ACLARACIÓN N° 2

San Salvador, 19 de julio de 2024

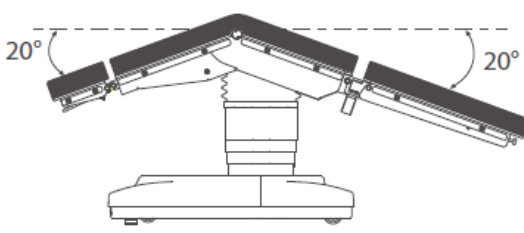
3	Especificación técnica 2.5: Con elevador de riñón Se solicita aclarar si la especificación solicita el movimiento descrito en la siguiente imagen. 	La especificación técnica solicitada se refiere al elemento de la mesa conocido como elevador de riñón, como se muestra en la siguiente imagen de referencia.

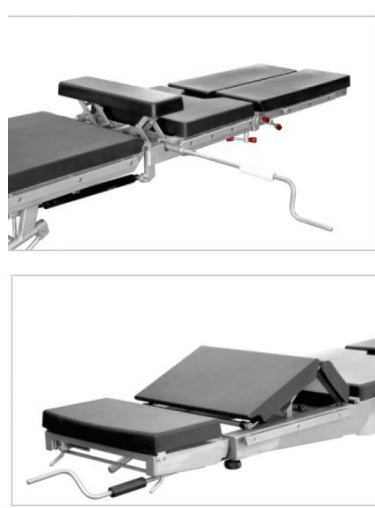
No.	CONSULTAS	ACLARACIÓN
4	Especificación técnica 2.6: Con riel para soportar caseta digital de Rayos X desde la cabeza hasta los pies. Se solicita aclarar si la especificación se refiere únicamente el riel para colocar accesorio.	La especificación técnica solicitada se refiere al riel para soportar la caseta digital de Rayos X, el cual debe estar a lo largo de la mesa desde la cabeza hasta los pies.
5	Especificación técnica 3.5: Sección piernas hacia abajo: 70° o más y hacia arriba: 70° o más. Se solicita permitir ofertar una elevación de sección de piernas 20°.	Ver Enmienda 2.
6	Especificación técnica 15.3: Un (1) Soportes laterales adulto y pediátricos Se solicita aclarar si el soporte lateral solicitado se refiere a los rieles laterales para adecuación de accesorios o si se refiere a los soportes descritos en la siguiente imagen: 	La especificación técnica solicitada: Un Juego de soportes laterales adulto y pediátrico, se refiere a los accesorios para la realización de los procedimientos de ortopedia como se muestra en la siguiente imagen de referencia:

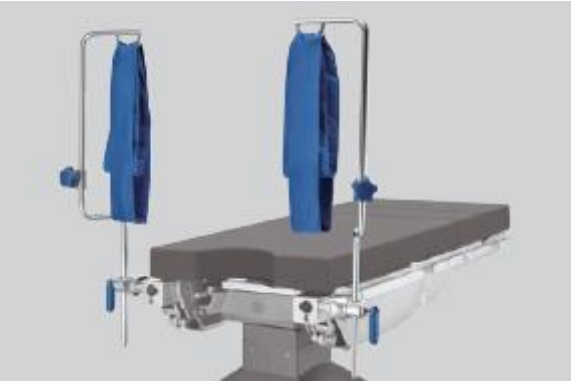
5	Especificación técnica 12: Para montaje en pared y en columna cielítica Se requiere que sea en Pared o riel. Se solicita nos permitan realizar una visita para evaluación del lugar de instalación.	Se aclara que la especificación técnica: Para montaje en pared se refiere a los accesorios necesarios incluyendo brazo y riel para que el equipo se pueda instalar de manera segura en pared, como se muestra en la imagen de referencia:
